Avis délibéré de la mission régionale d'autorité environnementale sur l'aménagement (plan pluriannuel d'investissement 2025-2029) de la station de La Clusaz, porté par la commune de La Clusaz et la Société d'aménagement touristique d'exploitation de La Clusaz (Satelec), sur la commune de La Clusaz (74)

Avis n° 2025-ARA-AP-2011-N11260

Avis délibéré le 27 février 2026

Figure 2: Localisation des chantiers du programme d'aménagement 2025-2029 (source : dossier)

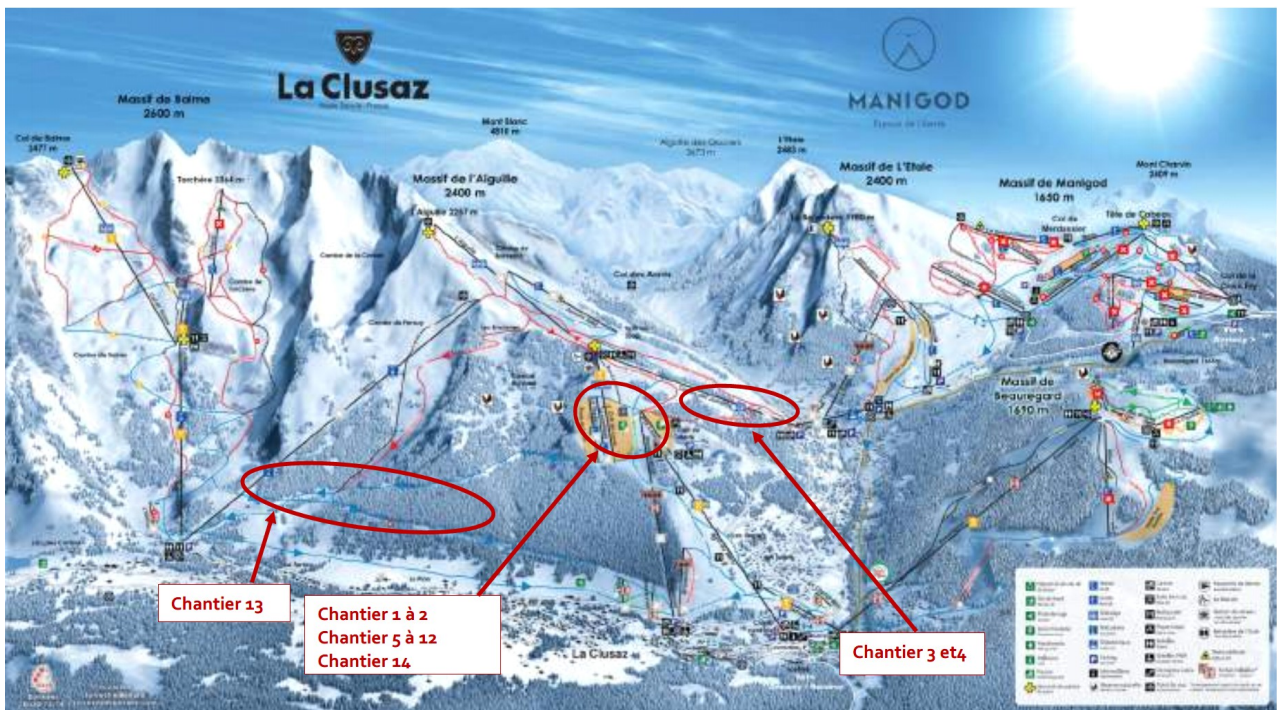
Le montant total des opérations programmées au PPI 2025-2029 n'est pas lisible dans le tableau présenté en p82 de l'étude d'impact. Il semble être de l'ordre de 60 millions d'euros. Celui des six opérations programmées en 2026 est estimé à 1,39 millions d'euros HT.
